- Sur le principe de l'opportunité de l'OAP MIRADE :

- Le devenir commercial du quartier de Mirade

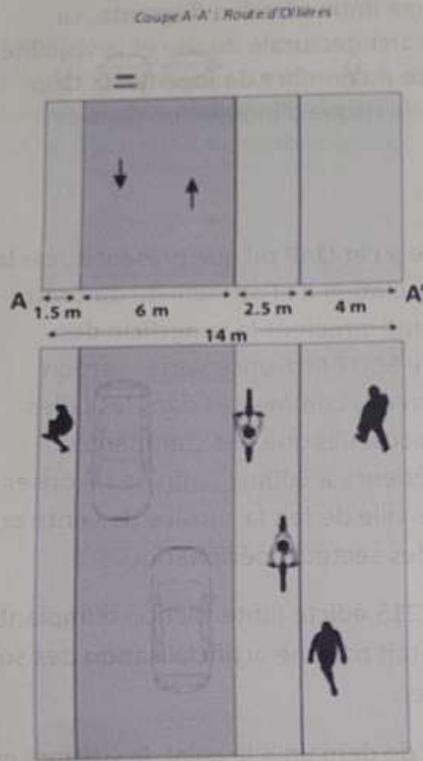
Preuve en est que c'est un quartier autonome dans la Ville qui sera créé et non pas un élément de transition et de continuité urbaine. Un pôle qui fonctionnera en autarcie et non pas en osmose avec le centre Ville ;

Un trottoir d'au moins un mètre cinquante ne constitue pas véritablement une incitation à la promenade dans la Ville. Je persiste à dire que la Route d'Ollières est sous dimensionnée en tant que principal axe de liaison entre les différents pôles constituant l'environnement du projet. Les aménagements piétonniers et la végétalisation de cet axe essentiel doivent être reconçus pour une véritable incitation à la promenade entre le Cap Sainte Baume et le centre Ville. Un parc végétalisé conséquent sur la route d'Ollières serait une porte d'entrée incitative de ce quartier nouveau.

Le plan de Principe de cheminement doux démontre l'insuffisance notoire des circulations piétonnes projetées à travers le Pré de Foire et en contournement du bâti existant avant d'arriver dans le futur quartier Mirade.
